SAILOR

Service Information No.
Kundendienst-Mitteilung No.
Service Information No.
Información de servicio No.
Servicemeddelelse No.

Maj 1993

SAILOR C2149

5.4. COMPONENT LOCATION INTERFACE (MODULE 4)

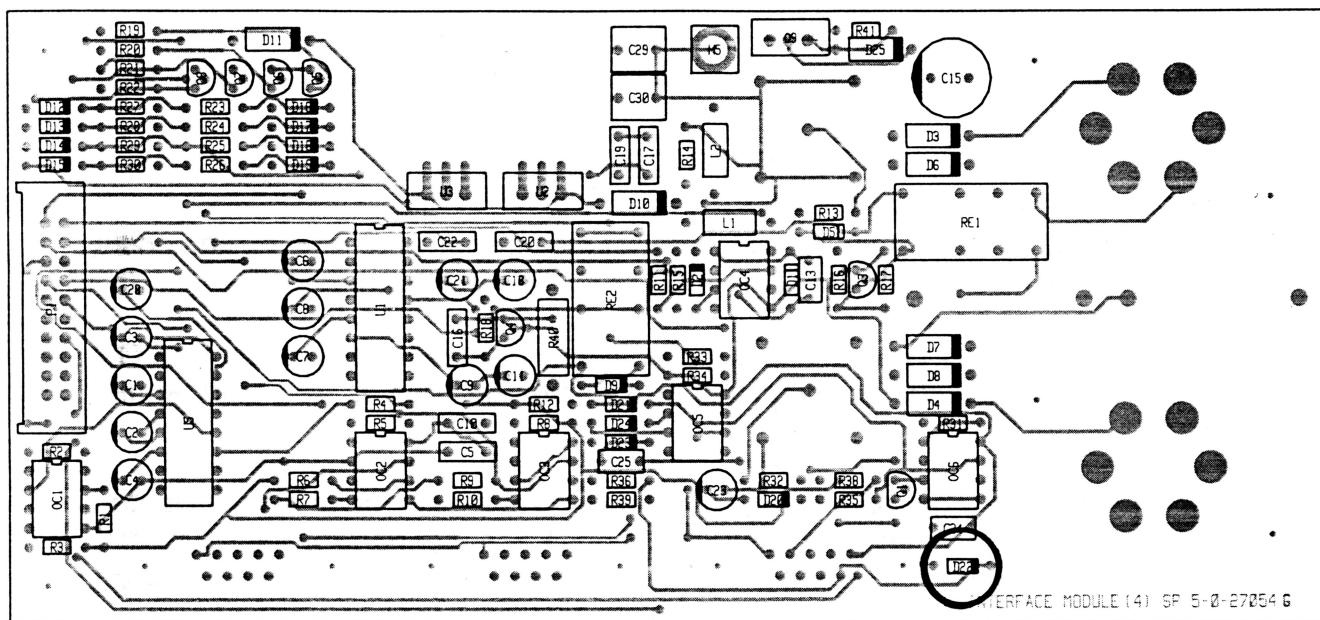
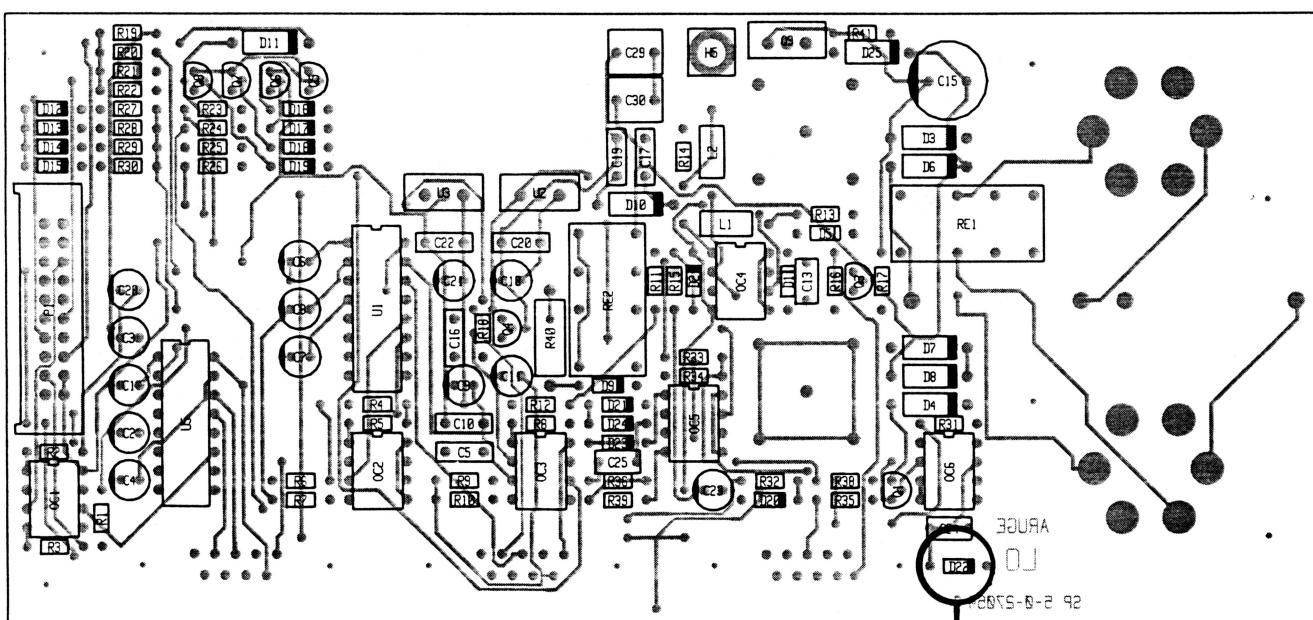
Det er konstateret, at der i ekstreme installationer med meget elektrisk støj, kan opstå forstyrrelse af kommunikationen mellem SAILOR C2149 og RM2150/RM2151.

We have realized that in extreme installations with much electrical noise, a disturbance of the communication between SAILOR C2149 and RM2150/RM2151 may arise.

Ved at bortklippe dioden D22 (1N4448) på interface modulet 4 (627054) i SAILOR C2149 forbedres systemets støjimmunitet, og kommunikationen vil ikke mere kunne forstyrres.

By cutting off the diode D22 (1N4448) on the interface module 4 (627054) in SAILOR C2149 the system noise immunity is improved, and the disturbance of the communication is prevented.

D22
